► Uavhengig kvalitetssikring etter NVE 1/2019

Torsbekkdalen, Sarpsborg

Oppdragsnr.: 5208361 Dokumentnr.: 5208361-RIG-R01 Versjon: J01 Dato: 2021-05-21

Figur 2 Løsneområder ved Torsbekkdalen. Hentet fra Multiconsults tegning RIG-TEG-004, ref. 2

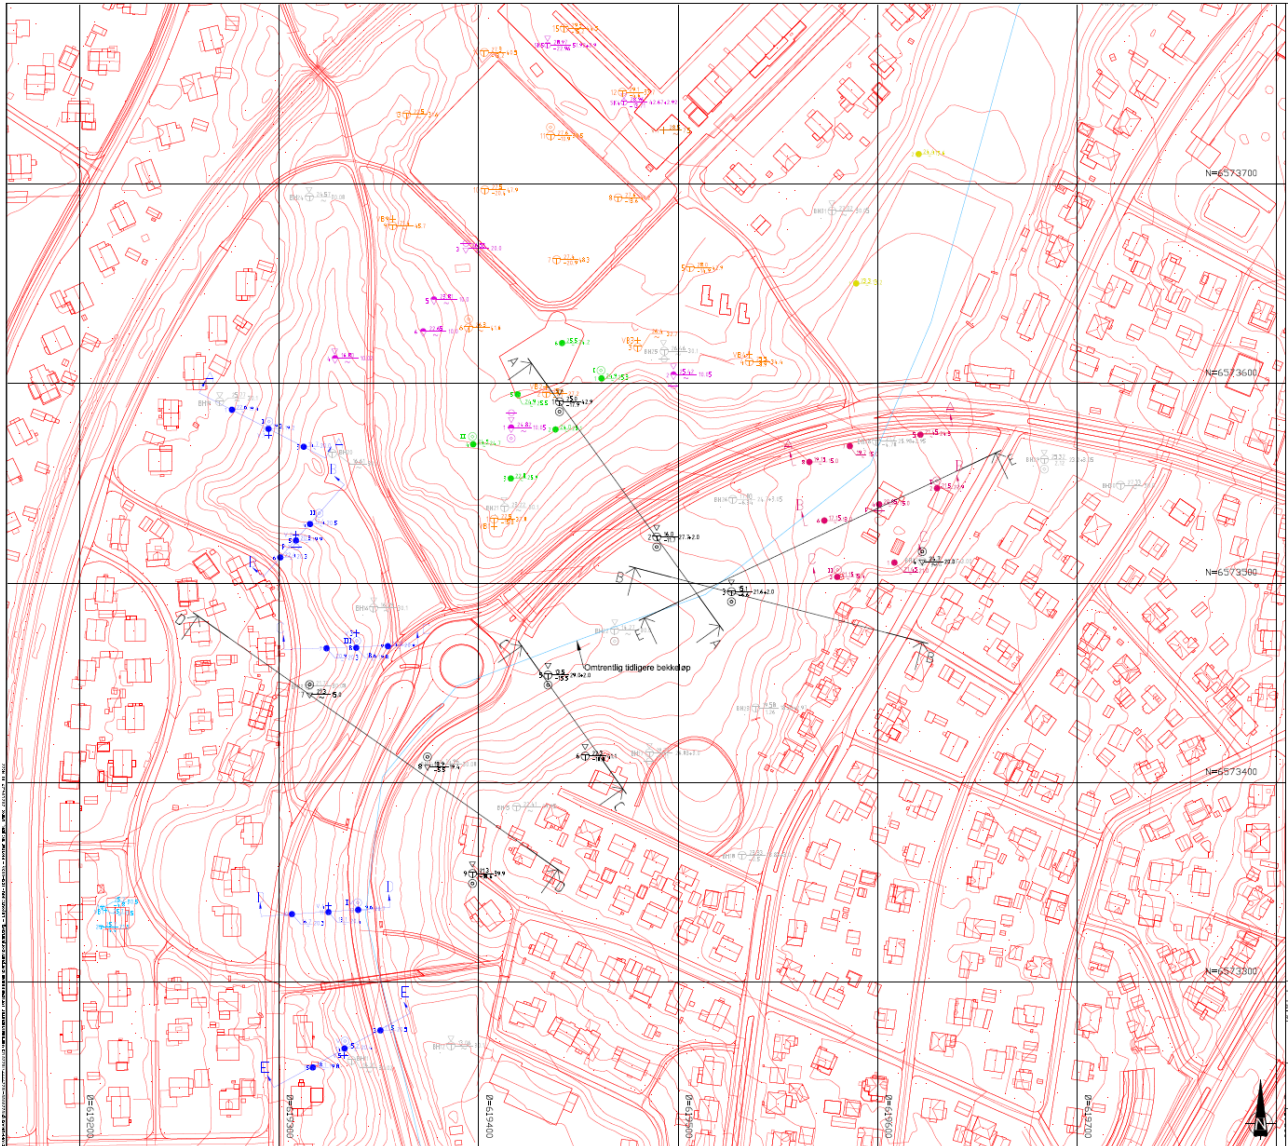
6	Klassifisering av faresone	OK	Det er identifisert og klassifisert 4 kvikkleiresoner i henhold til NVEs krav til fare-, konsekvens- og risikoklassifisering. Disse er også tegnet opp på tegning RIG-TEG-004.
7	Kritiske snitt og materialparametere	OK	Multiconsult har laget en egen parameter rapport, 10220123-RIG-NOT-002. Rapporten går gjennom hvert borpunkt med tilhørende tolkninger. Det er også presentert sammenstillinger av treksialforsøk og trykksonderinger.
